Č. j.: 5509/2025-SŽ-GŘ-O8

Věc: **Vysvětlení zadávací dokumentace č. 1**

**„Dvoucestná rypadla – nová vozidla“**

**Grapple and grab for round shafts without a grab cylinder**  
Grab rotation gear E 32 is required

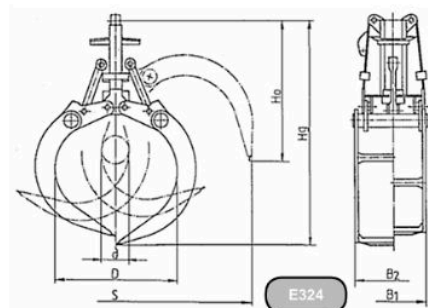
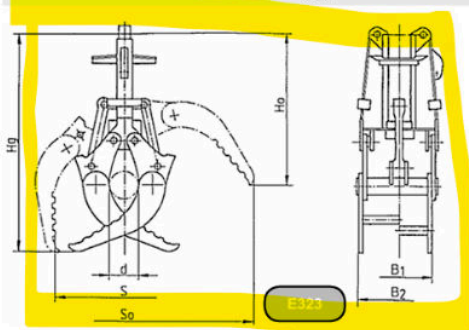
Drapák na dřevo - odpovídá specifikace viz. obrázek níže ??

Material No.	Type designation	Width	DU (Ø) / QM (sq.m.)	Suitable for, and required	Recommended excavator size	Weight kg	List price plus VAT
1420931	E323	Grab for bundles of wood and tree trunks 600	DU 200 -1.000	E32	12 - 23 t	400	upon request
1420895	E324	Round log grab 700	1 QM	E32	12 - 23 t	480	upon request

Drapák na dřevo převážně na klest.
